**INFORME DE HITO DE CONTROL
N° 056-2024-OCI/5339-SCC**

**OBRA: "MEJORAMIENTO Y AMPLIACIÓN DE LOS SERVICIOS DE
PROTECCIÓN CONTRA DESBORDES DE AGUA EN EL CENTRO
POBLADO URBANO DE LLICUA MARGEN DERECHA E IZQUIERDA
DE LA QUEBRADA DE AGORRAGRA (LONG. 1395 ML.) DISTRITO
DE AMARILIS, PROVINCIA DE HUÁNUCO, REGIÓN HUÁNUCO"**

**HITO DE CONTROL N° 4: AL ESTADO SITUACIONAL DE OBRA-
JUNIO 2024**

Imagen n.º 1
Sustento Técnico del Adicional de Obra n.º 04 y deductivo vinculante n.º 02

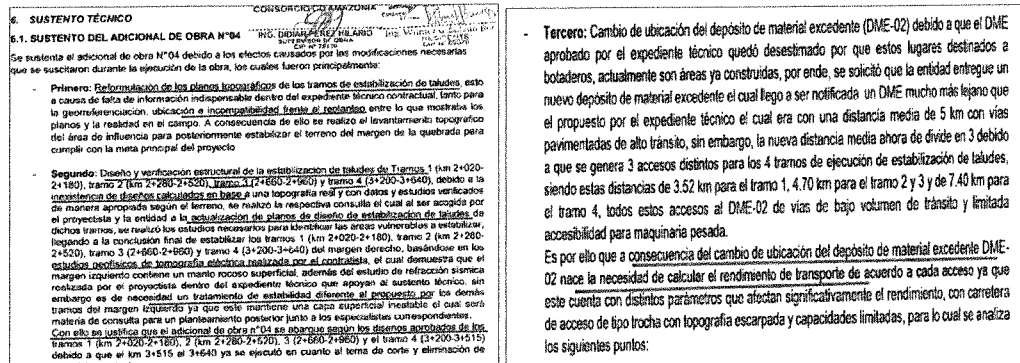
Asimismo, en el análisis del sustento del adicional de obra n.º 4, señalan que no se ha contemplado intervención en la margen izquierda, indicando que se identificó un manto rocoso a poca profundidad, y que para el tramo 4, se planteará otro método de estabilización de menor envergadura, conforme se muestra en la imagen siguiente:

Al respecto, de la revisión del Presupuesto del adicional de obra n.º4, se ha considerado los metrados de la modificación de los planos mediante la resolución. °068-2024-RRH/GRI, lo cual estaría contradiciendo a dicha resolución, ya que como se resaltó anteriormente en el artículo primero este menciona que "se aprueba las modificaciones [...] sin que ello genere mayores metrados o adicional de obra a favor del Ejecutor de la Obra Consorcio Llicua".

Distancias de los 04 tramos al DME 2.

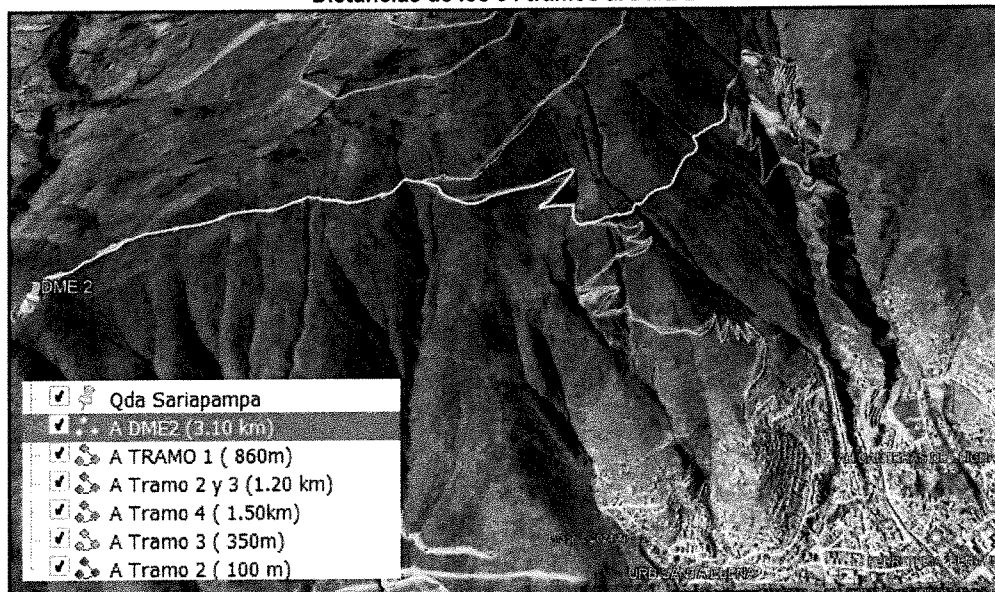
Conforme al sustento técnico del adicional de obra n.º 4, solo se está evaluando los trabajos del Sistema de confinamiento celular (Geocelda) para protección contra erosión de taludes y plataforma estabilizado en la Margen Derecha; al respecto, del cálculo de la distancia media del tramo 4, se advierte una distancia de 7.40 km, cuyo recorrido inicia en tramo 4 margen izquierda, ingreso a la ciudad de Huánuco y otros; sin embargo, este tramo en la margen derecha se encuentra conectado al trazo para el tramo I, II y III, conforme se muestra en la imagen siguiente:

Como se puede observar en el cuadro precedente, la distancia resultaría una longitud de 6.15 km, por lo que se modificaría el rendimiento calculado en el adicional de obra y con ello el Costo Unitario para el tramo 4, obteniéndose un costo de S/ 17.70, conforme se detalla en el cuadro siguiente:

Inspección de campo, de 5 de junio de 2024

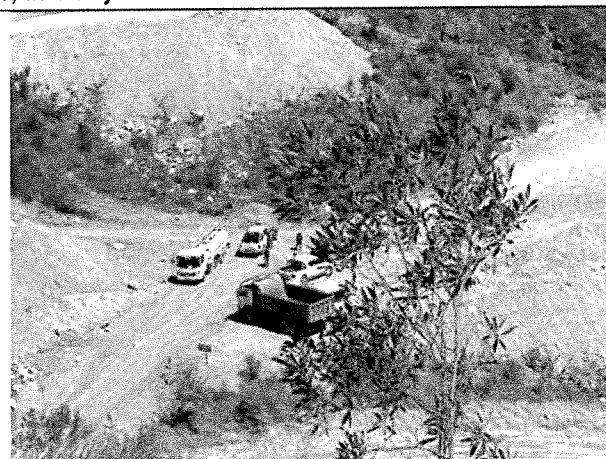
Fotografía n.º 1: Al llegar al DME 2, se encontró a un volquete de 15m3, transportando material eliminar.

Fotografía n.º 2: Durante la Inspección de campo a los tramos 1, 2, 3 y 4, se encontró al mismo volquete en el tramo 3, luego de haber realizado el transporte de material excedente.

Imagen n.º: 9
Alcances del Plan de Afectaciones y Compensaciones (PAC).

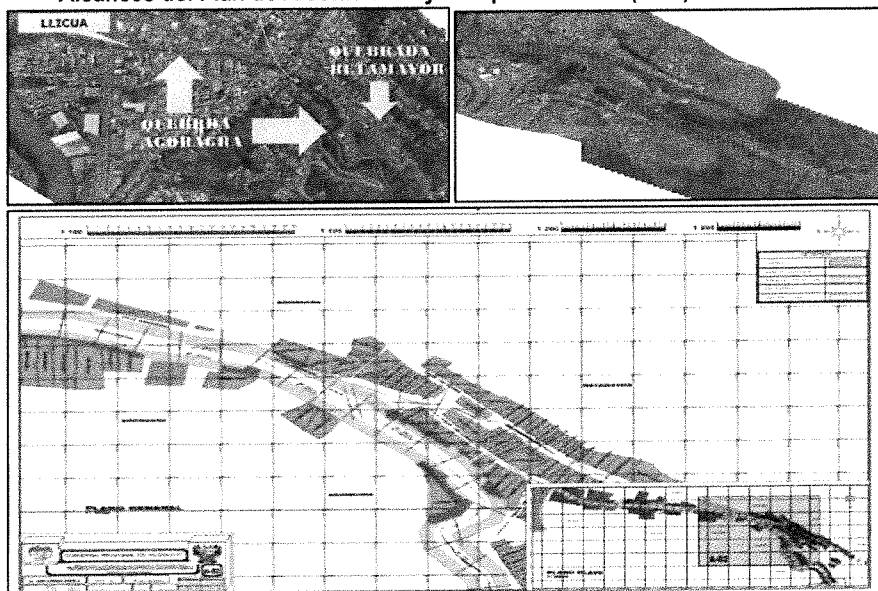
Asimismo, del Padrón contenido en el Plan de Afectación y Compensaciones, se advierte que para las quebradas de Agoragra y Retamayor se tienen 75 y 61 viviendas afectadas, respectivamente.

En ese sentido, se advierte que se habría destinado el monto total de la quebrada de Agoragra, únicamente para 30 viviendas afectadas, quedando pendiente la Compensación de 45 viviendas, conforme se habría establecido en el Plan de Afectación y Compensaciones; evidenciando así la falta de Presupuesto para dicho fin.

Imagen n.º13

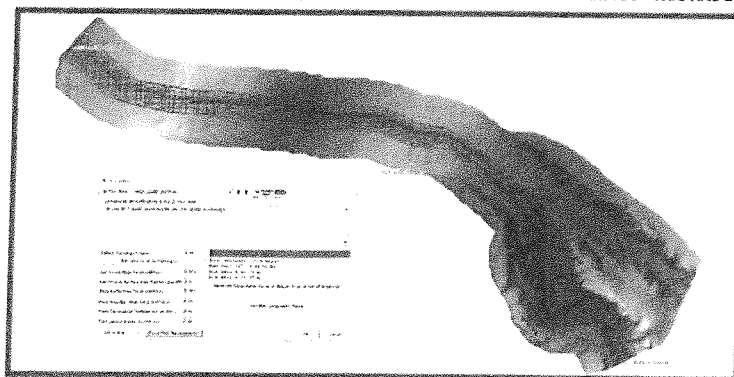
Al respecto, se advierte que en el expediente técnico se trabajó en la ingeniería de río como si la quebrada fuera de agua limpia, y es considerado como flujo newtoniano, sin embargo, en la protección de la quebrada Agoragra se debería considerar al flujo en el modelamiento hidráulico, un flujo hiperconcentrado (se considera cuando la concentración volumétrica de sedimentos en el flujo varía de 20% a 60%).

Se visualiza el modelamiento el cual no considera un fluido hiperconcentrado

Imagen n.º14.

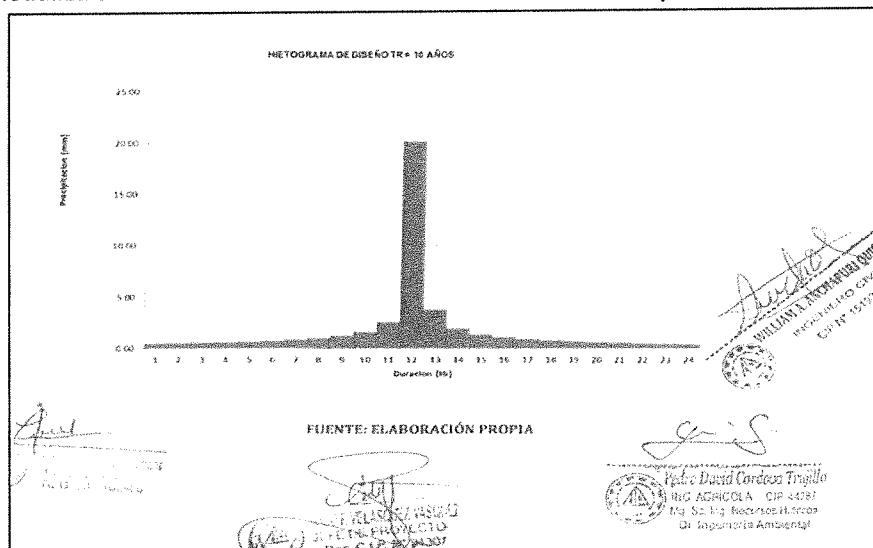
En la imagen anterior, se menciona que se introdujo un hidrograma, el cual no se puede evidenciar en dicho estudio, es mas es necesario un hidrograma denominado (liquido más sólido), que son necesarios para este tipo de proyectos. Adicionalmente no se evidencia que se consideró los parámetros reológicos, (como son la viscosidad, esfuerzo de cedencia de la mezcla agua – sedimento).

Se visualiza el modelamiento el cual no considera un fluido hiperconcentrado
